ELEKTRISCHE INSTALLATIES OP LAAGSPANNING EN OP ZEER LAGE SPANNING (Boek 1 - KB 08/09/2019)

Plaats controle:	Avenue du Forum 17 boîte 6eme, 1020 LAEKEN
EAN-code installatie:	/
Tarief teller(s):	- Teller niet teruggevonden -
Nummer teller(s):	/
Index teller(s):	/
Type installatie:	Wooneenheid
Private HS-cabine:	Neen
DNB:	Sibelga
Type lokaal:	Appartement

Overeenkomstig de voorschriften van Boek 1 – Installaties op laagspanning en op zeer lage spanning – Interne procedure QPRO/ELE/001			
Type controle:	Gelijkvormigheidscontrole vóór de ingebruikname - nieuwe installatie (6.4)		
Datum uitvoering:	☐ Vóór 01/10/1981	☒ Na 01/10/1981 en vóór 01/06/2020	☐ Na 01/06/2020
Nota's:	Zie rubriek "VASTSTELLINGEN - Opmerkingen"		
Afwijkingen (Deel 8):	Toegepast		
Herkeuring op verslag:	/

Vereenvoudigd situatieplan of foto/schema van de (elektrische) installatie:

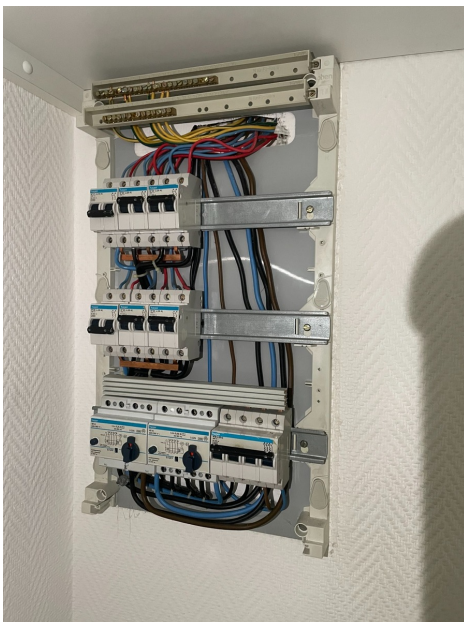
<u>Inbreuken bescherming tegen overstroom:</u> 6.01. - Alle fasegeleiders moeten beschermd zijn tegen overstroom. (Boek 1, Onderafdeling 4.4.4.1.) <u>Uitleg:</u> PROBLEME DISJ HAUT A GAUCHE
<u>Inbreuken elektrische installatie:</u> 7.04. - De schakelaars, contactdozen of aftakdozen moeten herschikt en/of opnieuw bevestigd worden volgens de regels van goed vakmanschap. (Boek 1, Onderafdeling 1.4.1.3.) 7.04A. - De schakelaars, contactdozen,... moeten voorzien worden van de nodige afdekplaatjes. (Boek 1, Onderafdeling 1.4.1.3.)
